**Avis de la Mission Régionale d'Autorité environnementale
Nouvelle-Aquitaine
sur le projet d'une centrale agrivoltaïque aux lieux-dits
«Beaulieu » et « Pinon » à Leyritz-Moncassin (47)**

n°MRAe 2025APNA189

Localisation du projet : Commune de Leyritz-Moncassin (47)
Maître d'ouvrage : société REDEN INVESTMENTS FRANCE
Avis émis à la demande de l'Autorité décisionnaire : le préfet de Lot-et-Garonne
En date du : 20 août 2025
Dans le cadre de la procédure d'autorisation : permis de construire
L'Agence régionale de santé et le préfet de département au titre de ses attributions dans le domaine de l'environnement ayant été consultés.

Plan de masse du projet

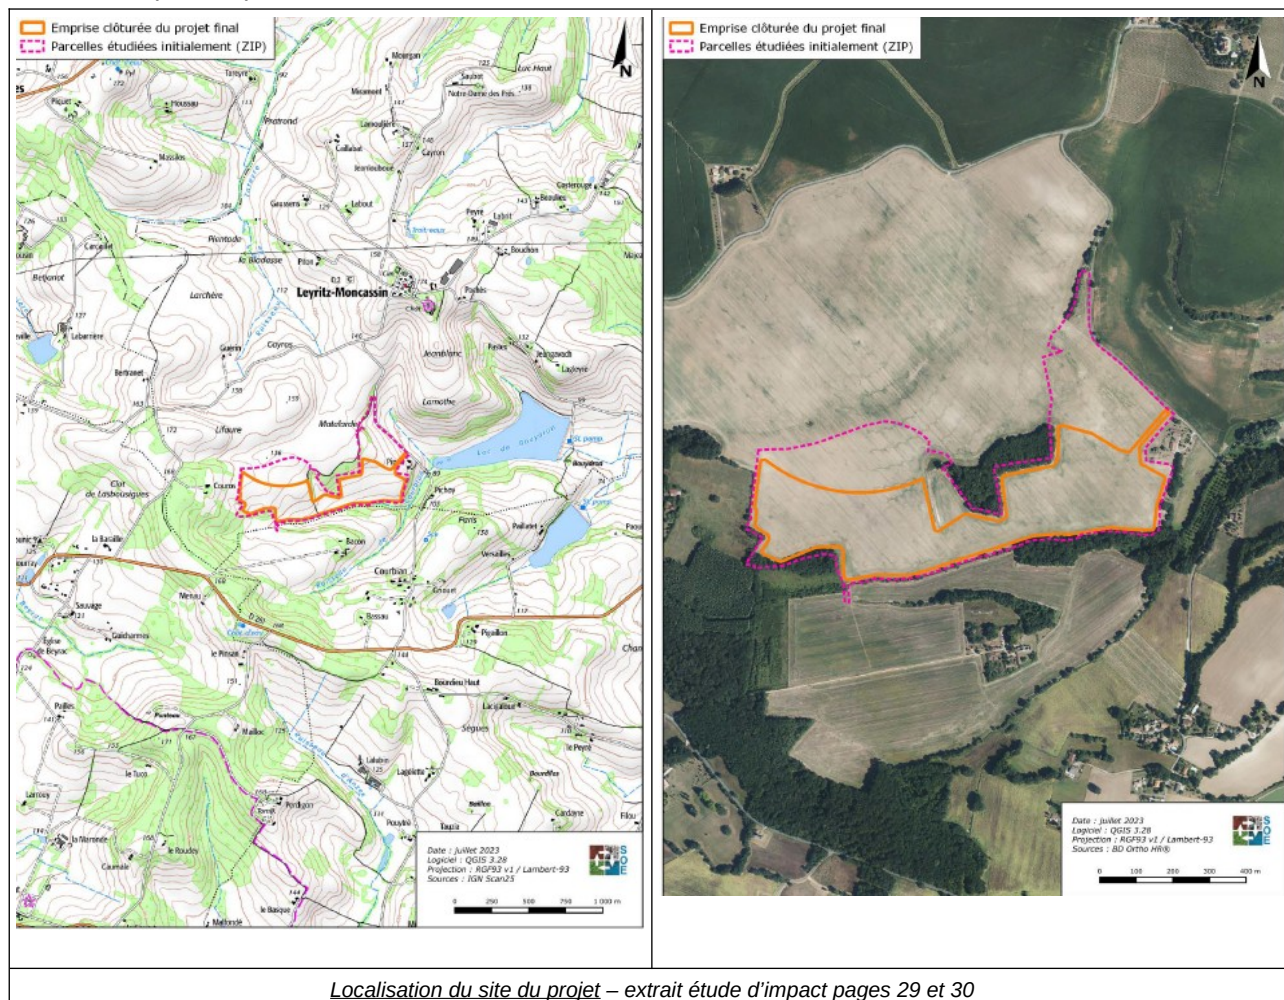
Concernant les incidences sur le ruissellement liées à l'imperméabilisation induite par la réalisation du projet dans son ensemble (en phase de chantier et d'exploitation), **la MRAe recommande de compléter la quantification des superficies impactées par le projet**, notamment celles des pieux des structures photovoltaïques. La superficie totale cumulée imperméabilisée est d'environ 1,1 ha (hors pieux), ce qui représente un taux d'imperméabilisation d'environ 5,2% de la surface totale du projet. Le dossier en conclut que le projet ne devrait pas modifier significativement les conditions d'écoulement des eaux pluviales.

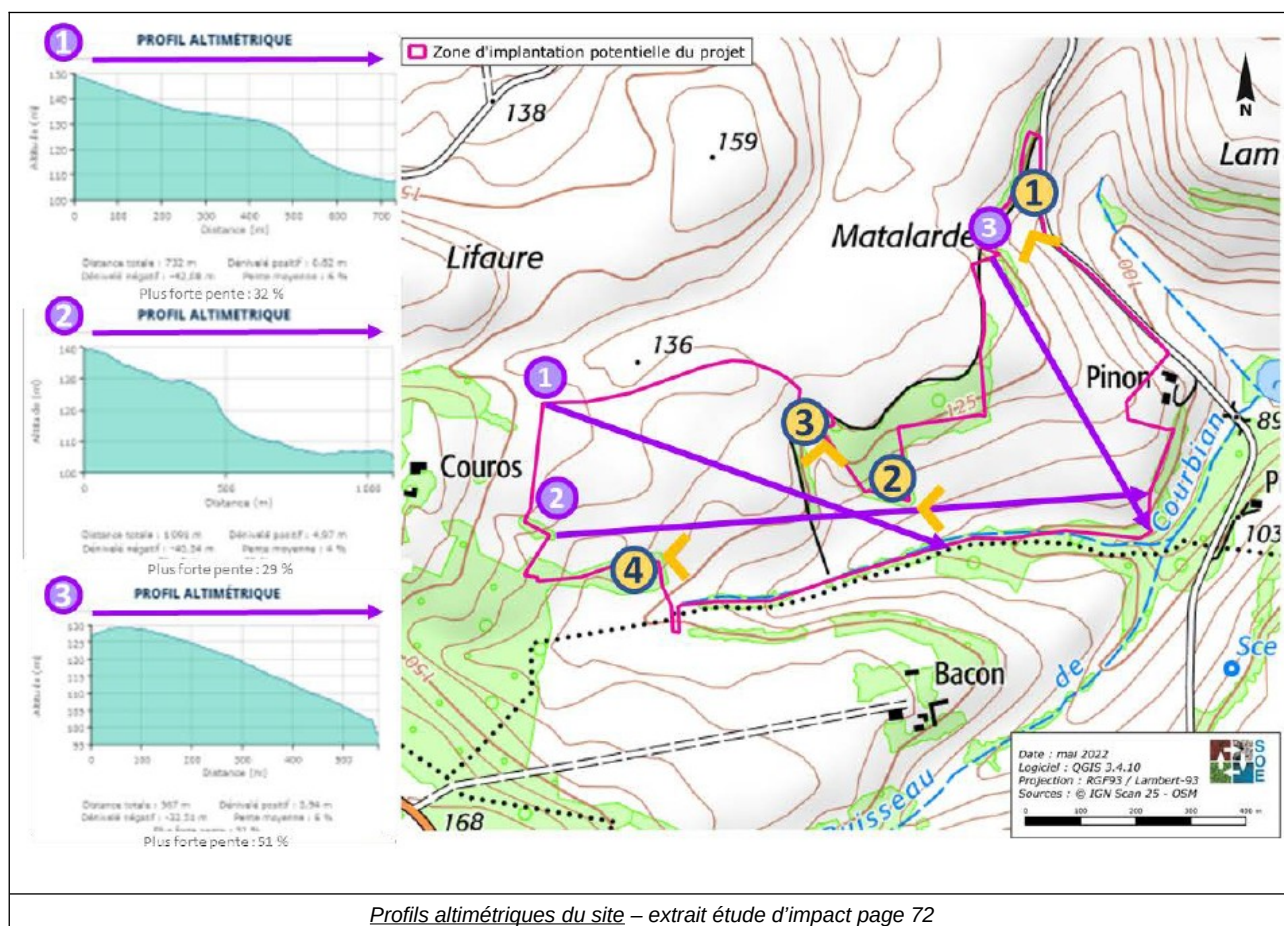
Au regard de la topographie marquée de la ZIP (cf.profiles altimétriques ci-dessus), **la MRAe recommande d'apporter des précisions et une quantification des secteurs nécessitant des aplanissements pour réaliser le projet.** *"Les seules modifications apportées à la topographie concerneront d'éventuels aplanissements, (...) les interventions sur la topographie, puisque très réduites, n'impliqueront pas d'incidences significatives". Ces éléments d'analyse, extraits de l'étude d'impact en page 205, ne sont pas suffisants pour caractériser les impacts du projet sur le milieu.*
